MEMORANDO
DAPB-1234-2024

Asunto: Entrega de informe técnico de evaluación de EsIA

**DIRECCIÓN DE ÁREAS PROTEGIDAS Y BIODIVERSIDAD
DEPARTAMENTO DE BIODIVERSIDAD**
INFORME DE EVALUACIÓN DE ESTUDIO DE IMPACTO AMBIENTAL
DAPB-0336-2024

PROYECTO: **PARQUE EÓLICO LA COLORADA, ETAPA 2**

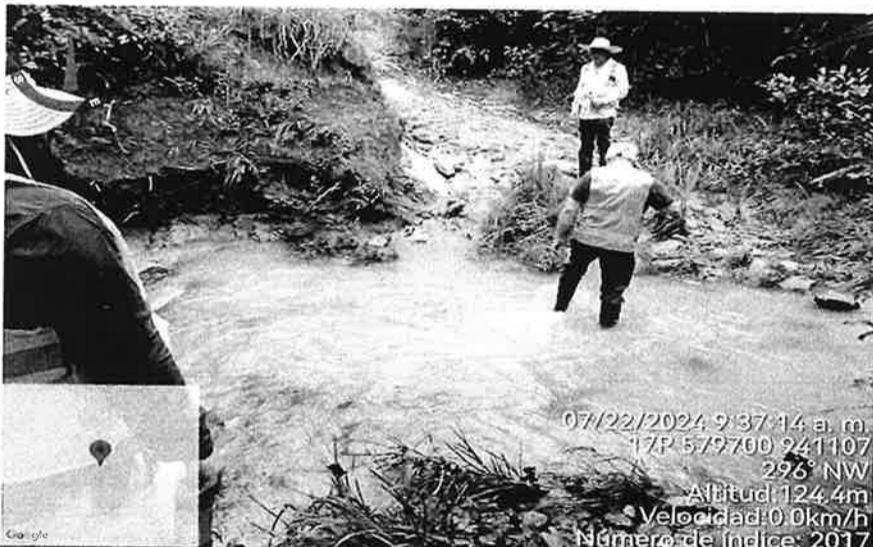
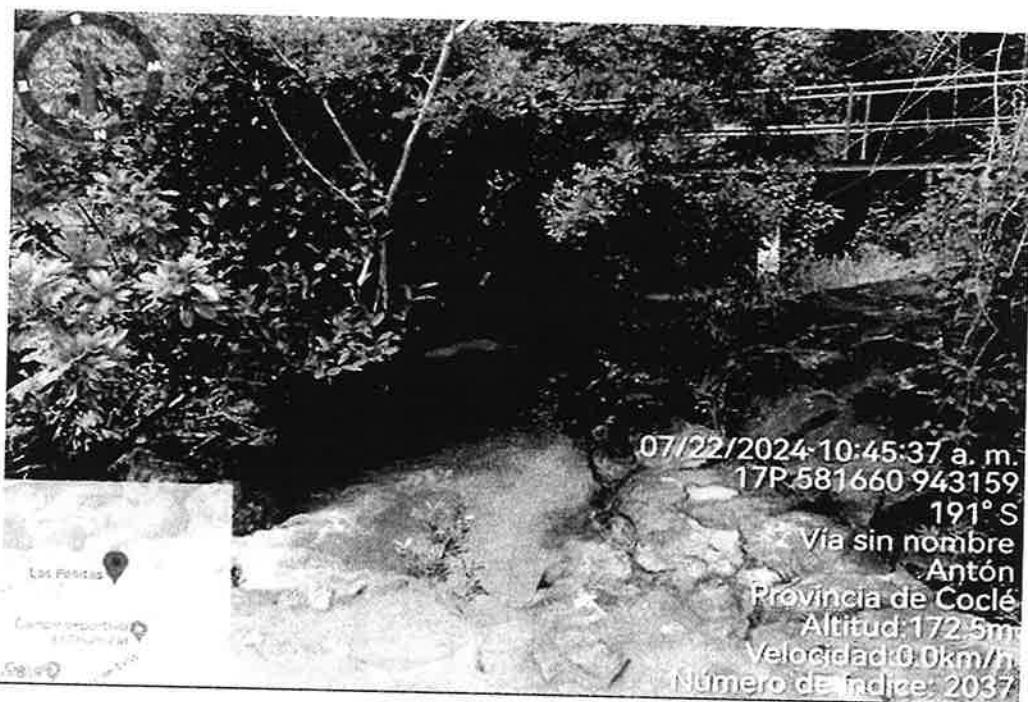
En la inspección de campo se pudo identificar las tres fuentes hídricas las cuales están dentro del área del proyecto estas son quebrada La Colorada quebrada La Chapa y Río Marica, que se contemplan en el EsIA, categoría II y al momento de la inspección las mismas mantienen un caudal considerable producto de las lluvias de la temporada.

Es importante indicar que a pesar de no contemplar la construcción de obras dentro de los cauces la empresa encargada de los trabajos, deberá considerar la posibilidad de requerir algún tipo de obra temporal por lo cual presentar los diseños y estructuras de las obras en Cauces Naturales, según lo establecido en la Resolución **DM-0431-2021, del 16 de agosto de 2021**, por la cual se establecen los requisitos para la Autorización de las Obras en Cauces Naturales en la República de Panamá.

- A pesar de indicar que no se requerirá la construcción de obras en cauces El promotor, debe incluir, todas las obras que se construirán, sobre las fuentes hídricas, llámese Ríos o Quebradas, con sus respectivos diseños.
